Znak sprawy: In.III.271.8.2024

## WYJAŚNIENIA TREŚCI SPECYFIKACJI WARUNKÓW ZAMÓWIENIA

Dotyczy postępowania o udzielenie zamówienia publicznego o nazwie: „Budowa żłobka przy ul. Piastowskiej w Radomiu”- w ramach Programu „MALUCH+” na lata 2022-2029.

#### 1. Ściany zewnętrzne obiektu

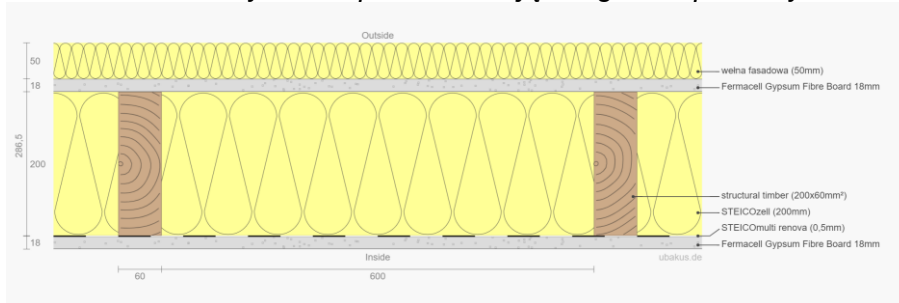
*Rozwiązanie technologiczne polega na wykonaniu konstrukcji nośnej obiektu z drewna klejonego wzdłużnie o wymiarach minimalnych 60x200mm. Izolacją termiczną będzie izolacja z naturalnych włókien drzewnych. Całość konstrukcji poszyta zostanie wzmocnionymi płytami budowlanymi konstrukcyjnymi gipsowo – włóknistymi i gramaturze min 1000 kg/m<sup>2</sup>*

Taka konstrukcja ściany zapewnia znacznie lepszą izolacyjność względem zaproponowanej w projekcie ściany zewnętrznej. Przekłada się to na niższe koszty utrzymania obiektu. Parametry ściany:

- izolacyjność cieplna na poziomie ok  $U=0,16$  – wyższa niż wymagana projektem
- odporność ogniowa REI 30/REI 60 – w zależności od wymagań
- nośność konstrukcyjna ściany zgodna z polskimi i europejskimi normami, co zostanie potwierdzone przez konstruktora na etapie rewizji projektu technicznego
- warunek materiały nie rozprzestrzeniające ognia - spełniony

Zamawiający podtrzymuje swoje wymagania określone w SWZ w zakresie technologii wykonania obiektu będącego przedmiotem niniejszego zamówienia. Tym samym proponowane przez Wykonawcę zmiany technologii, jako niespełniające wymogów określonych w SWZ, **nie mogą zostać uznane przez Zamawiającego jako rozwiązanie równoważne.**

## 2. Ściany wewnętrzne nośne obiektu

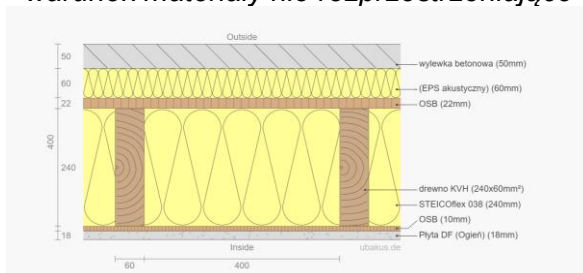
Rozwiązanie technologiczne polega na wykonaniu konstrukcji nośnej obiektu z drewna klejonego wzdłużnie o wymiarach minimalnych 60x200mm. Izolacją akustyczną będzie izolacja z naturalnych włókien drzewnych lub wełny mineralnej. Całość konstrukcji poszyta zostanie płytami budowlanymi konstrukcyjnymi gipsowo-włóknistymi o gramaturze min 1000 kg/m<sup>2</sup>

Parametry ściany:

- izolacyjność akustyczne – 45-50db w zależności od grubości – w zależności od wymagań dla danej przegrody
- odporność ogniowa Rei30/Rei60 w zależności od wymagań
- nośność konstrukcyjna ściany zgodna z polskimi i europejskimi normami, co zostanie potwierdzone przez konstruktora na etapie rewizji projektu technicznego
- warunek materiały nie rozprzestrzeniające ognia - spełniony
